屯門區議會
2014-2015 年地區設施管理委員會轄下
設施及工程工作小組
第八次會議記錄

日期：2015 年 5 月 7 日(星期四)

(2) 屯門區地區小型工程匯報及工程進度報告

河傍街興建休憩地帶
Construction of leisure ground at
Ho Pong Street

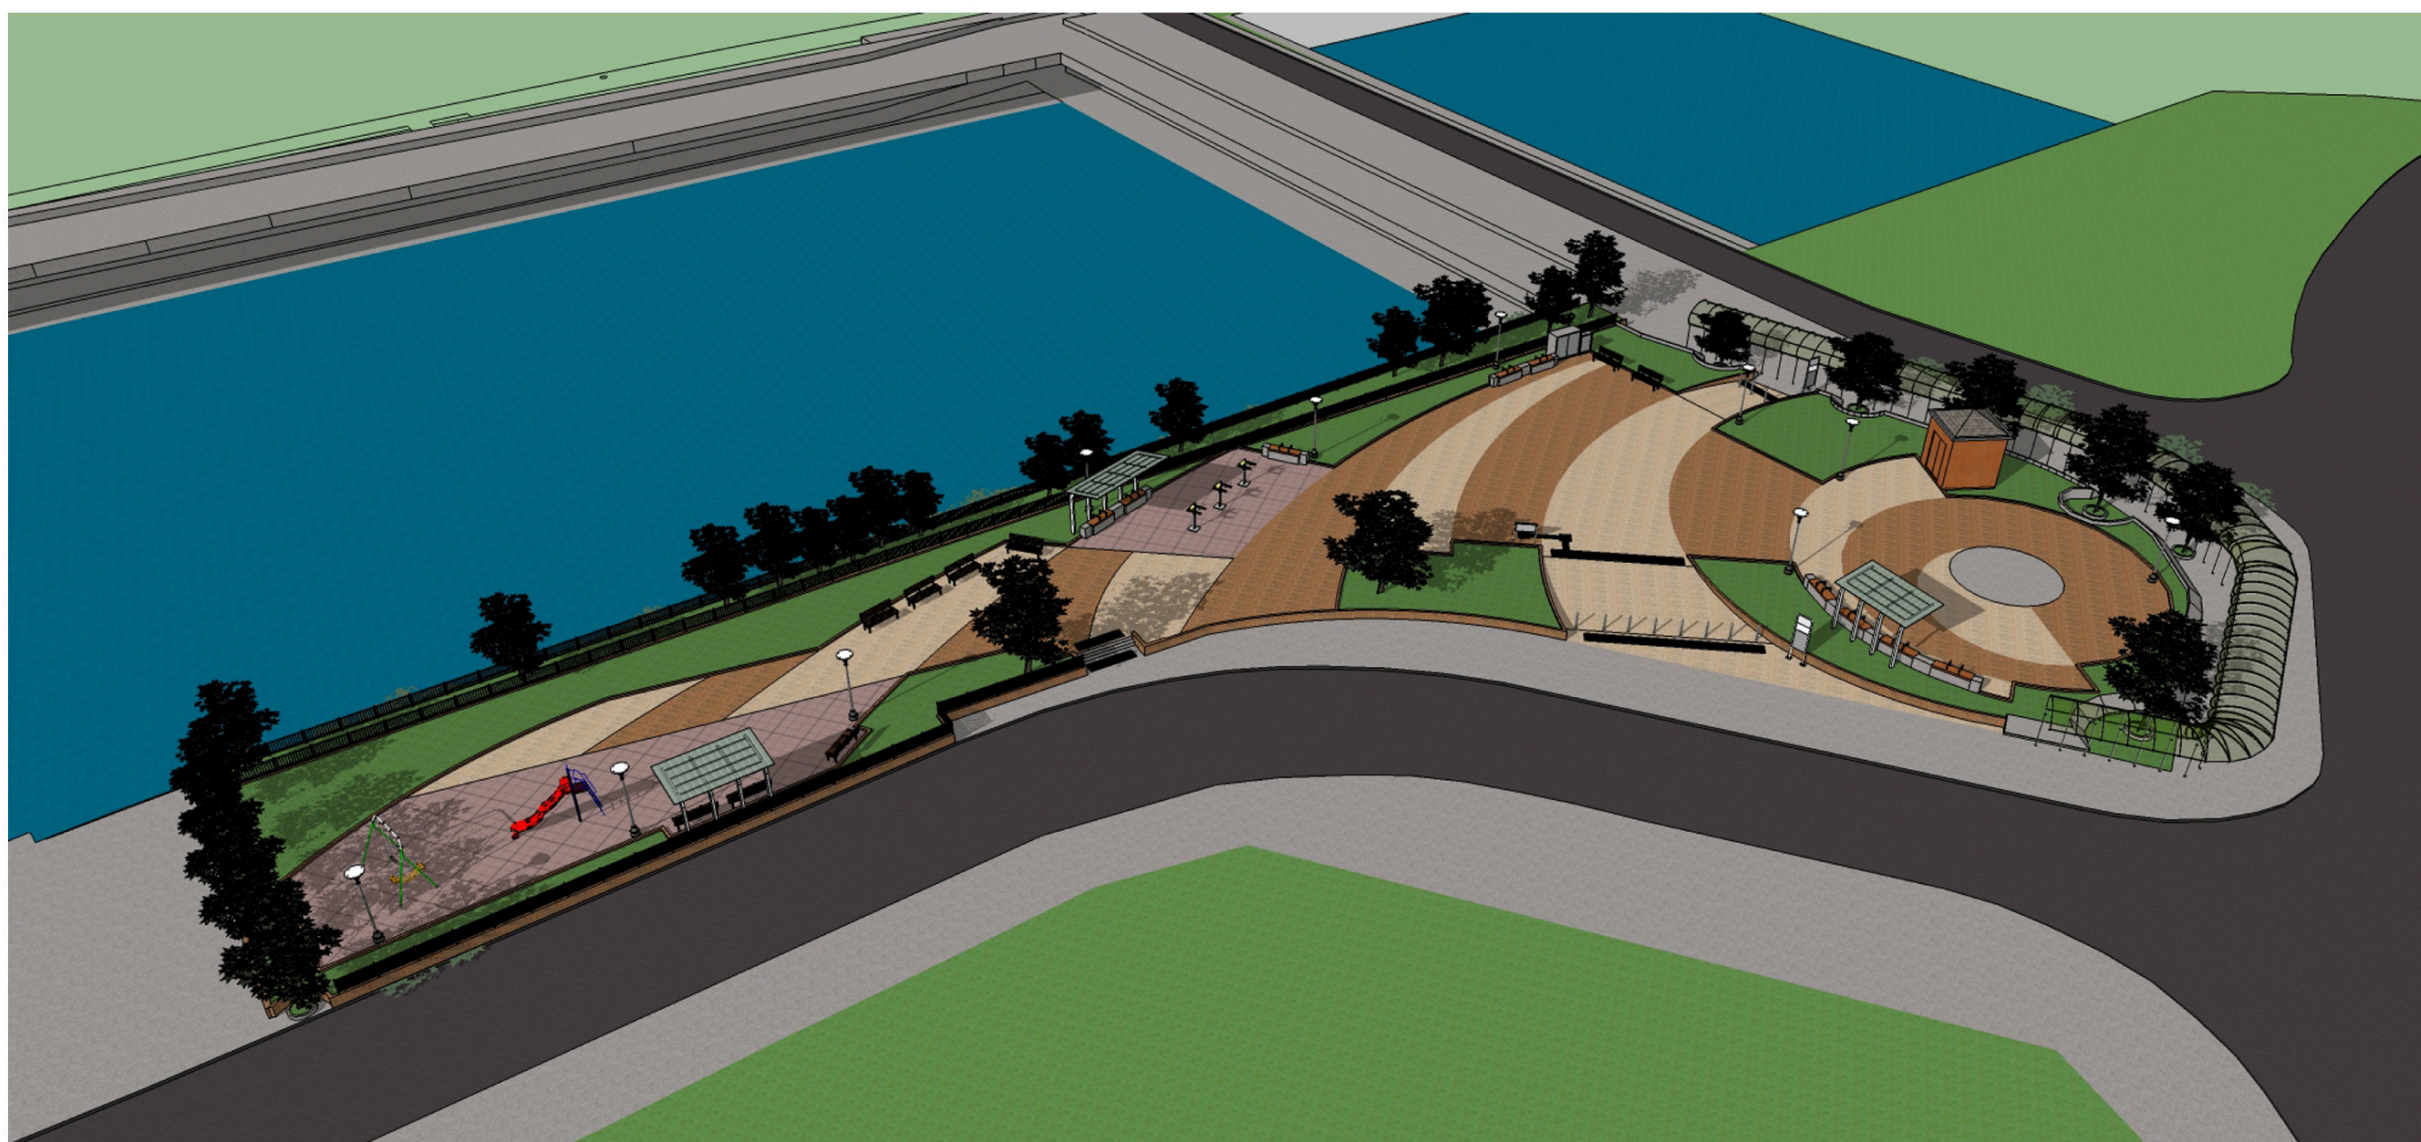
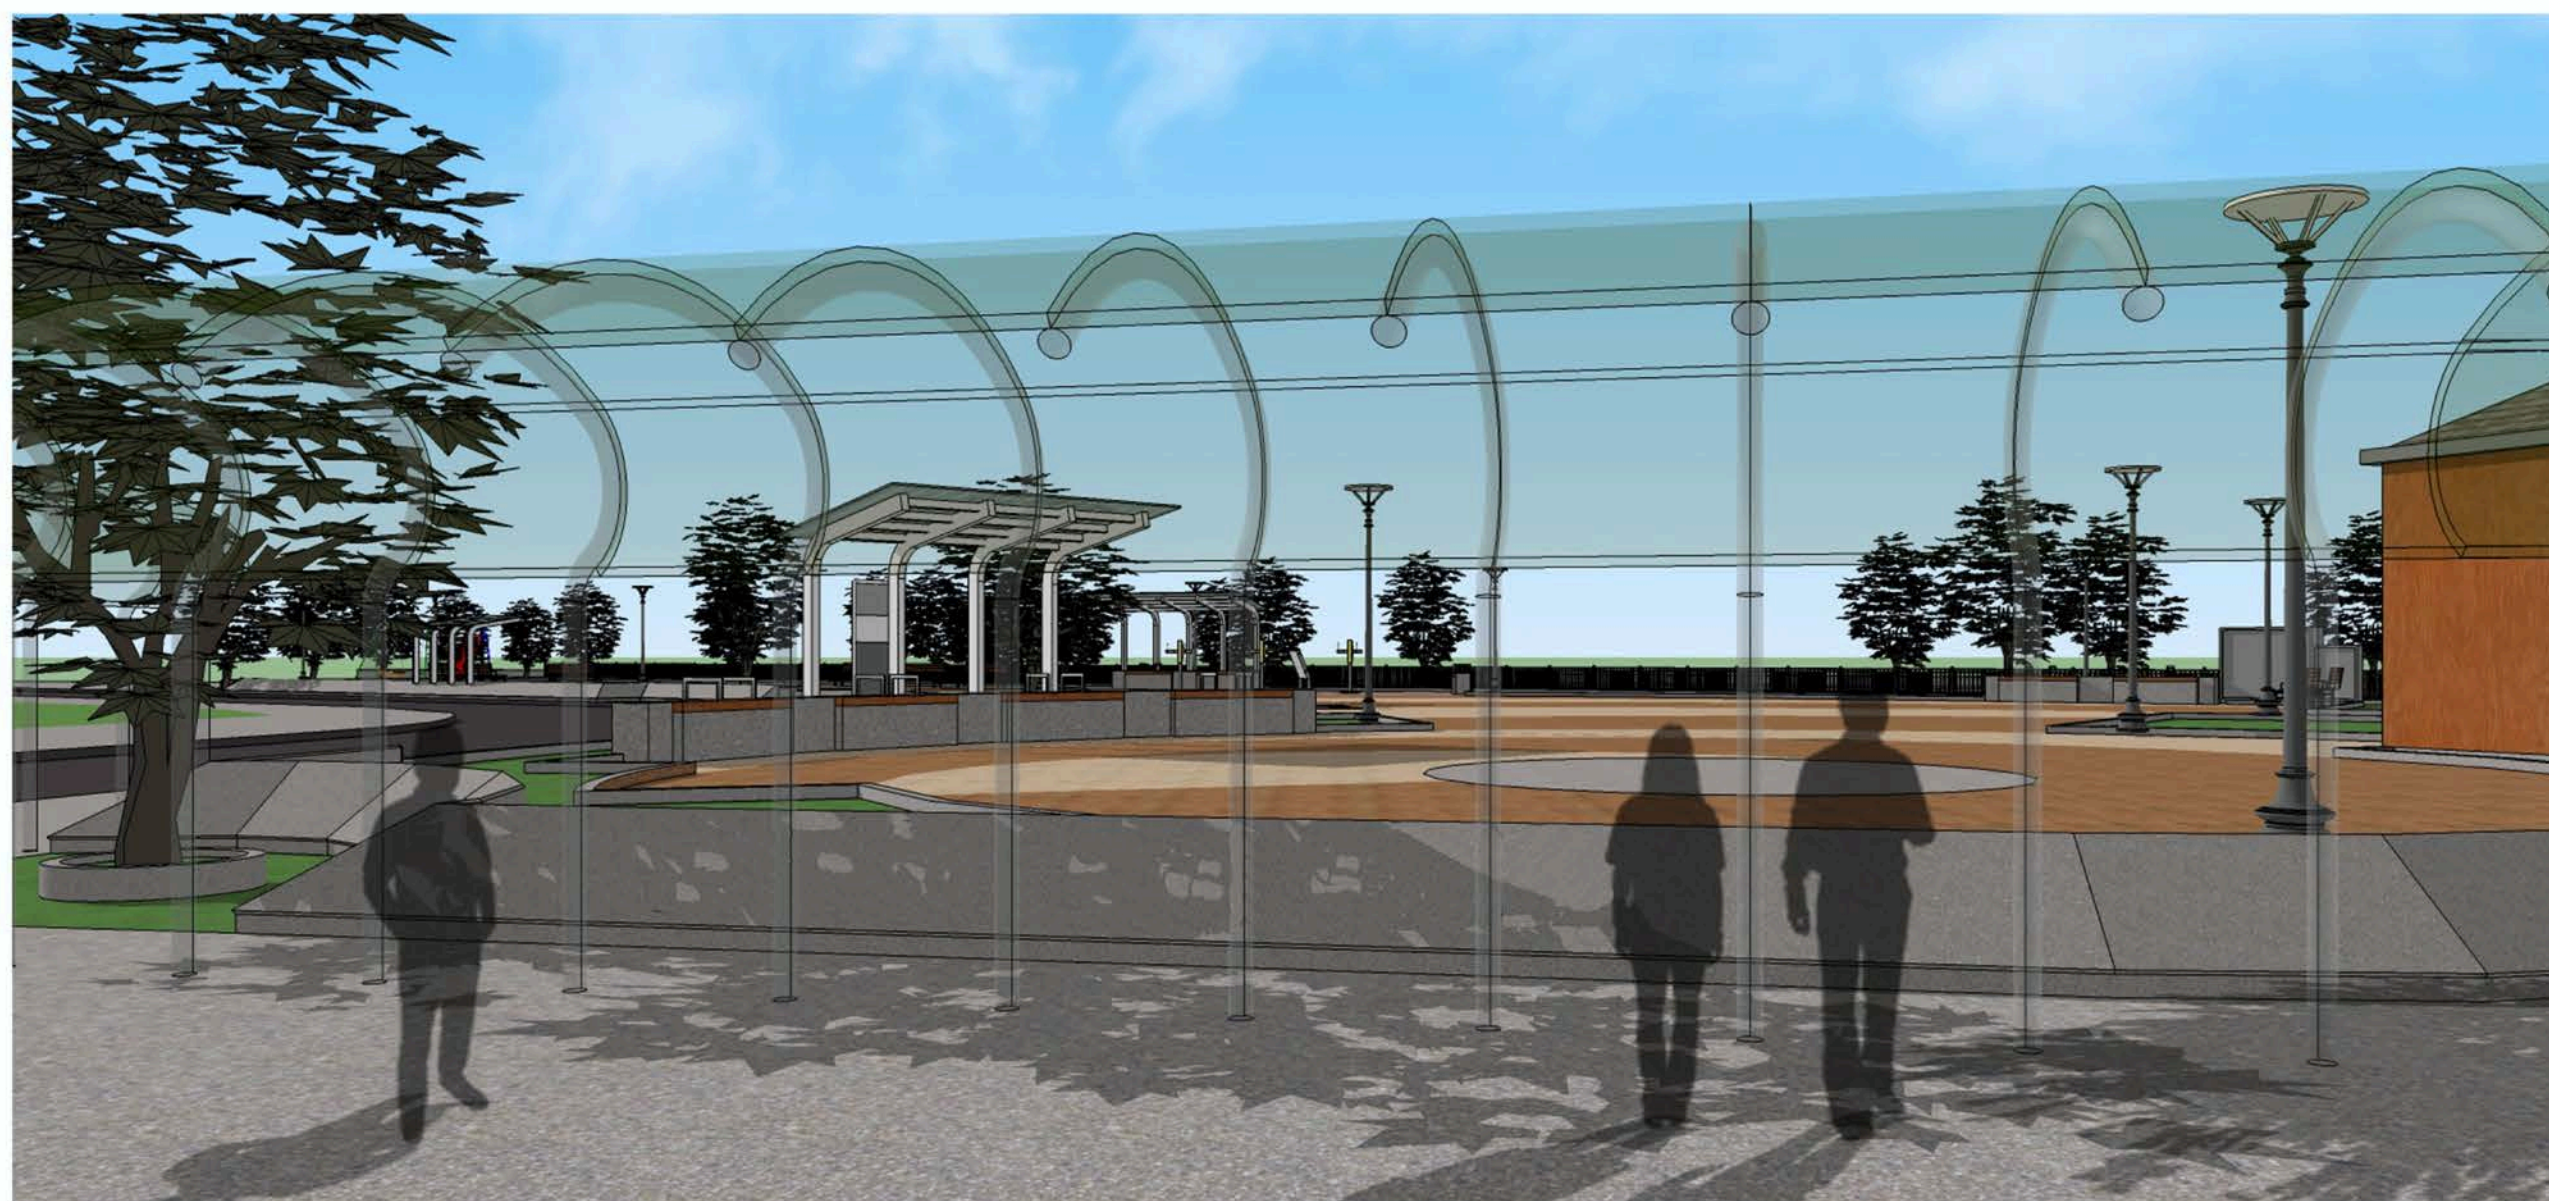
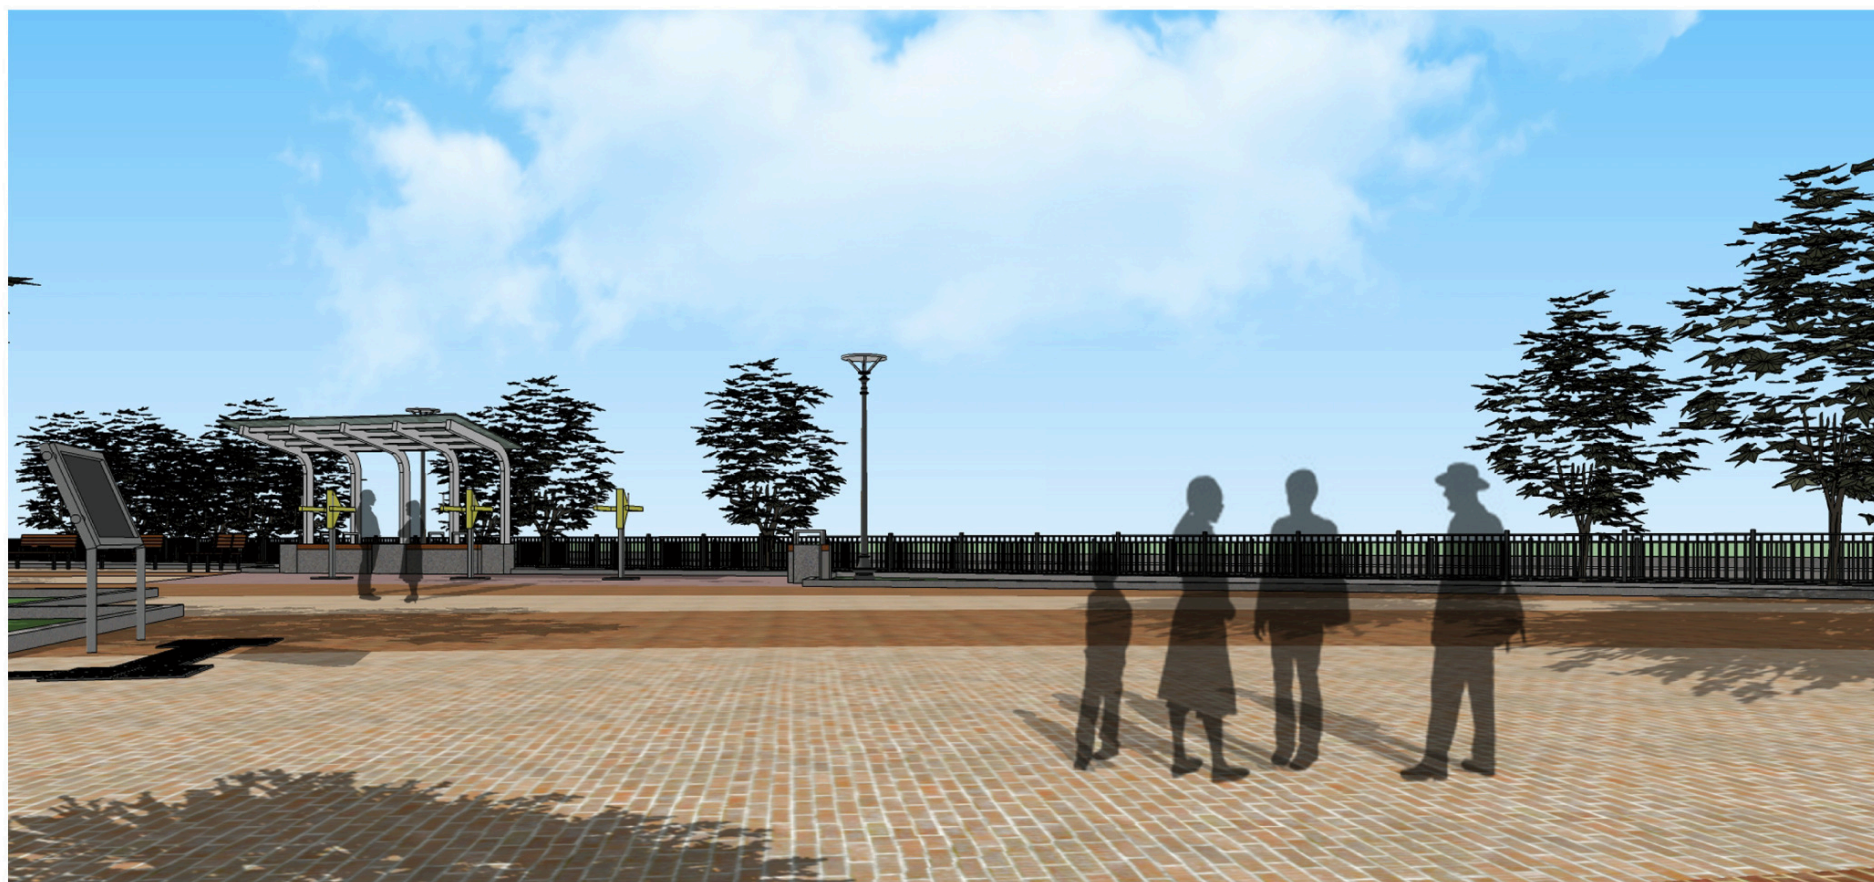
11	改善及美化山景晨運徑工程 (DMW102)	\$3,800,000	工程設計及預算已於 2012 年 2 月 14 日的地委會會議上獲得通過。 民政處已獲地政處批地，招標程序已完成，現正審批標書。
12	於虎地消防局側官地興建苗圃 (DMW030)	\$12,000,000	消防處已於2013年10月批准有關申請。康文署亦於2013年10月獲批地。顧問公司與有關部門商討後，因應早前的批准造價更改設計，於2015年3月修訂已草擬的招標文件，並已交部門審閱。
13	河傍街興建休憩地帶 (DMW105)	\$10,500,000	工程設計及預算已於 2012 年 2 月 14 日的地委會會議上獲得通過。 顧問公司正就早前的修訂設計建議更改已草擬的招標文件，並已交部門審閱。 顧問公司以投影片(附件一)簡介工程的內容。 有成員提出意見如下： (i) 建議顧問公司因應日照在合適的地方種植可遮擋陽光的樹木及安裝有簷篷的座椅，供長者乘涼之用； (ii) 指出長者較喜歡雞蛋花，希望顧問公司可安排在合適位置種植； (iii) 表示有市民建議可探討在屯門河畔種植台灣山櫻； (iv) 估計休憩處落成後會有團體在該處舉行活動，並憂慮屯門公園的噪音問題會擴散至該休憩處，故此在未來或可能需加建天幕。 召集人指出，在考慮到該休憩處日後的管理問題後，早前曾更改兒童遊樂設施及長者設施的位置，故工程略有延誤，而預算造價亦有提高。他續請顧問公司落實種植的樹木品種前，必須諮詢工作小組。

美化位於屯門公路屯門區議會標誌 (DMW168)

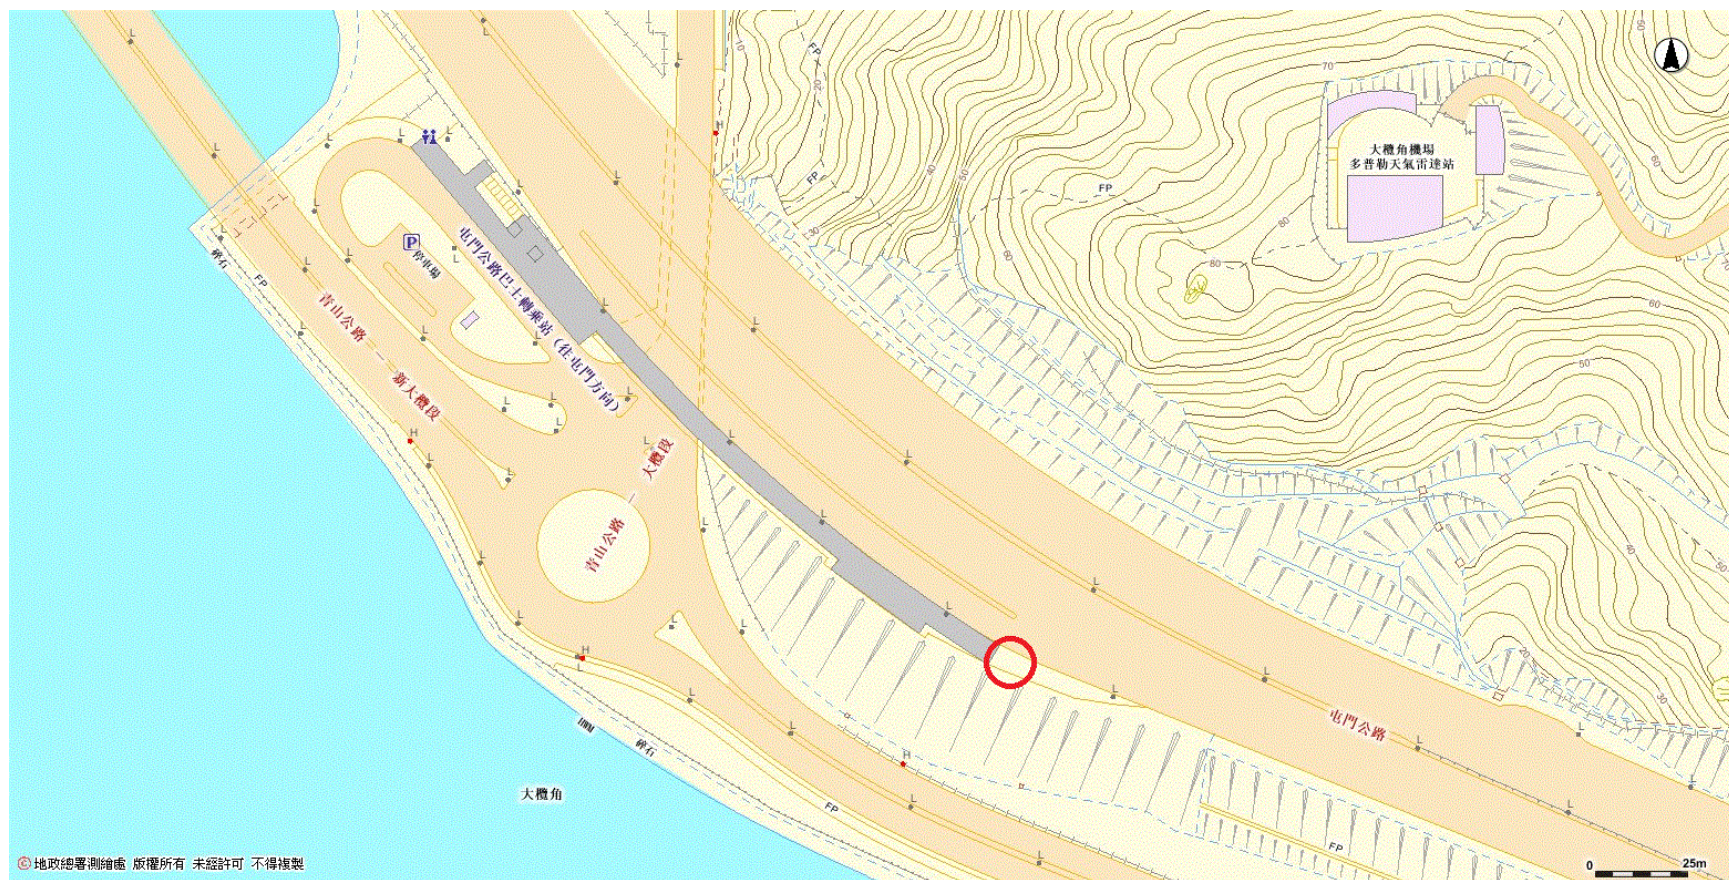
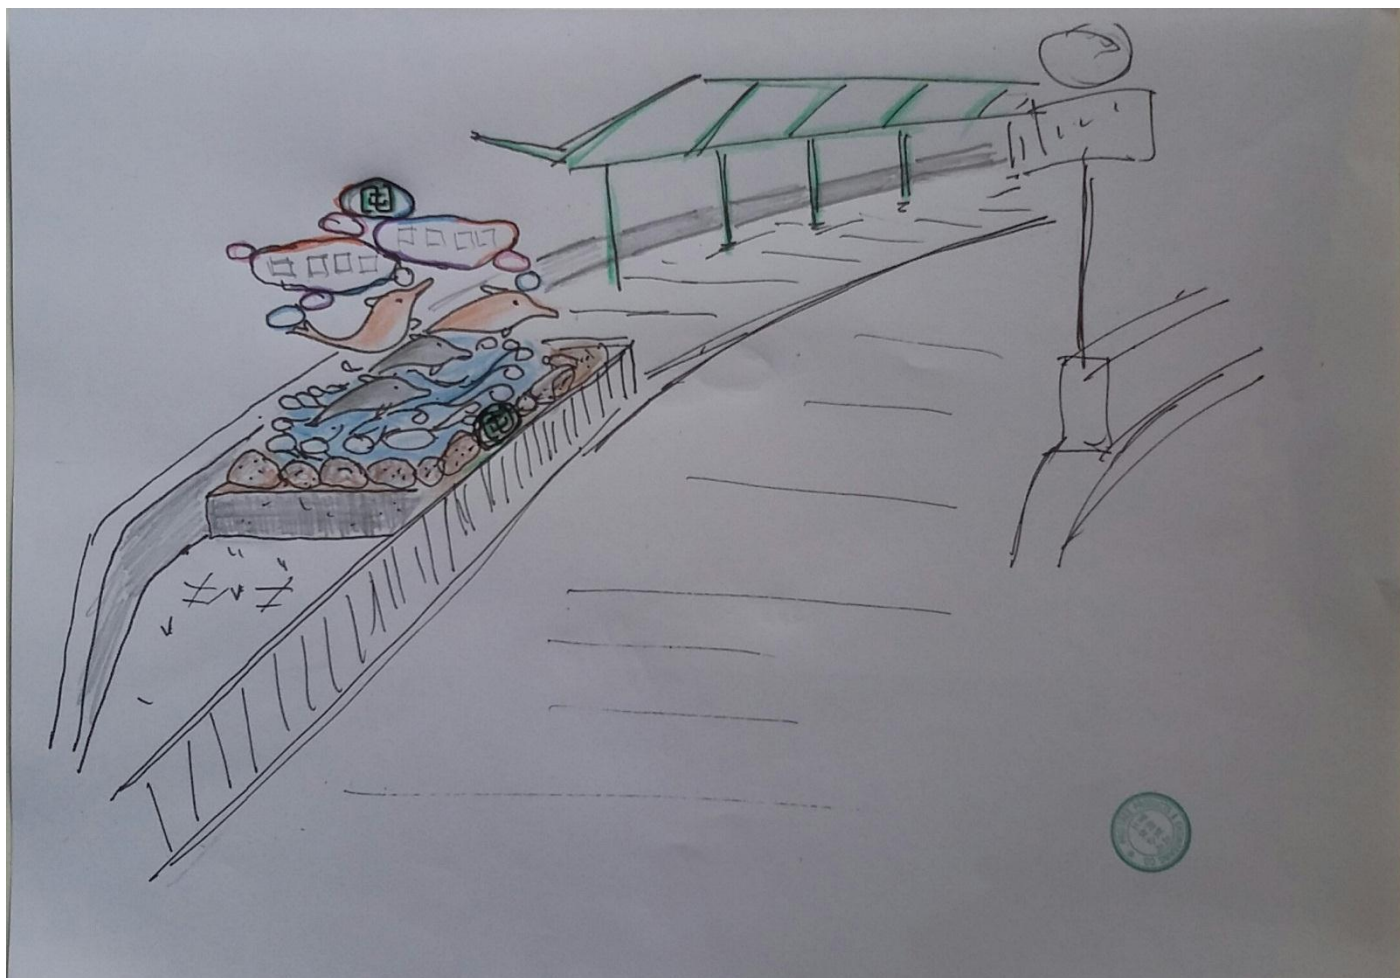
示該區議會標誌將設置於入屯門方向一邊的巴士轉乘站旁。 召集人指出成年的中華白海豚為灰色，而年幼的則為粉紅色，他請民政處工程組加緊留意。此外，他提醒應避免灰色的海豚與基座石頭的顏色過於相似。 成員提出意見如下： (i) 支持設計，建議展開此工程前，先諮詢運輸署的意見，避免日後擴建巴士轉乘站需遷移區議會標誌； (ii) 認為可探討是否以本區的其他名勝取代海豚作為本區的標誌； (iii) 建議在標誌加設射燈，但同時需留意不應造成光污染及影響行車；以及 (iv) 提醒不可以反光的物料製造標誌，以免影響駕駛人士。 民政處梁先生回應表示，工程組已就此工程的内容徵詢運輸署及路政署的意見，初步不反對此工程。此外，處方亦會就於標誌上加裝 LED 射燈的安排諮詢民航處的意見。 屯門民政事務助理專員表示，如效果理想，處方計劃逐漸更換較舊的屯門區議會標誌。召集人總結指工作小組同意該設計草圖，並支持處方的計劃；但無需急於更換全數標誌，可先安排更換較舊的標誌及需轉換位置的標誌。
4	掃管笏村大嶺區建造行車通道 (DMW173)	\$2,000,000	現正進行籌備工作。
5	設置屯門古今文物徑展示板 (DMW134)	\$600,000	為配合將來改善屯門河一帶的工程，展示板的位置需要更新。 [註：項目的跟進工作情況請參閱第 27 至 30 段]
